**Avis délibéré de la mission régionale d'autorité
environnementale sur le remplacement des téléskis
doubles des Torrets "Gaston express" et création de la
télécabine de la sapinière "Liaison Express" - domaine
skiable Les Sybelles, par SAMSO Sybelles Ski, sur la
commune de Saint-Sorlin-d'Arves (73)**

Avis n° 2021-ARA-AP-1270

Avis délibéré le 24 janvier 2022

Figure 2: Domaine skiable des Sybelles - Source dossier

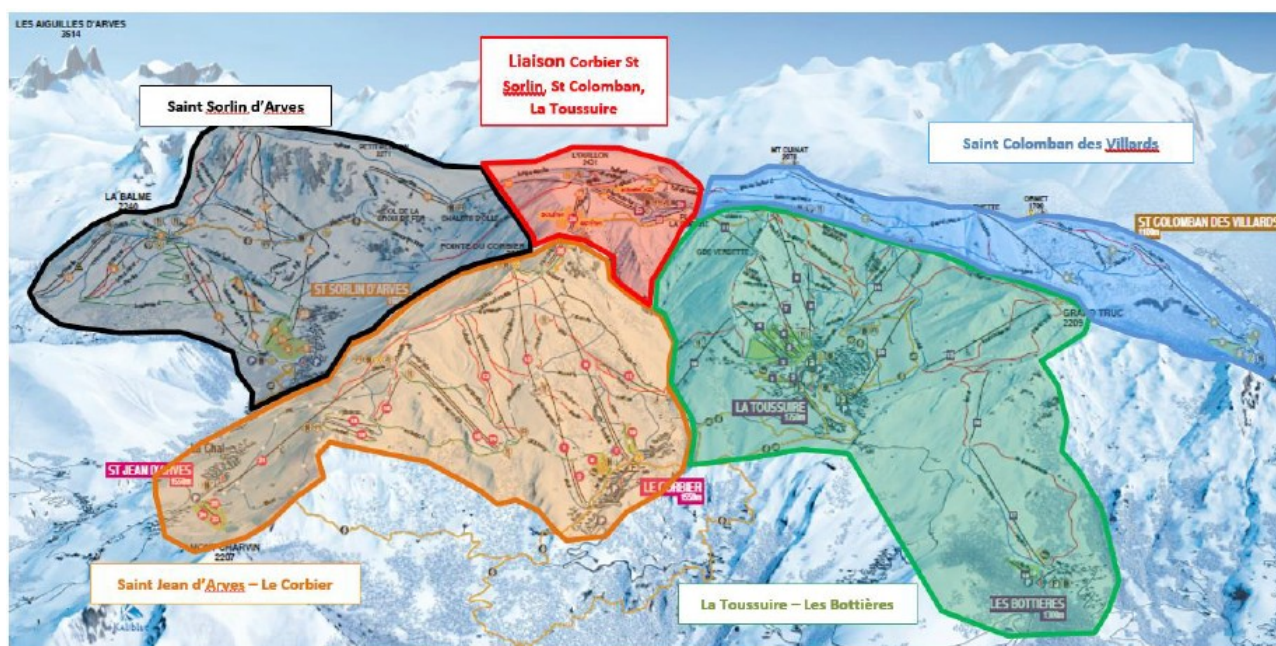
Au regard de la dynamique d'évolution du domaine, et afin d'être éclairé sur la nature des liens existants entre les opérations menées et à venir sur les différents secteurs du domaine, les caractéristiques principales de ces opérations (en particulier sur les secteurs directement concernés par le projet) sont à décrire dans le dossier, ainsi que l'état d'avancement de la structuration de l'ensemble du domaine skiable. Si des liens fonctionnels forts apparaissent entre le projet objet du présent avis (Gaston Express et Liaison Express), et d'autres opérations, le périmètre du projet devra être revu pour y inclure ces dernières.

L'Autorité environnementale recommande de présenter l'état d'avancement du développement du domaine skiable, d'analyser les liens fonctionnels entre les opérations menées ou à venir et, le cas échéant, de redéfinir en conséquence le périmètre du projet d'ensemble.
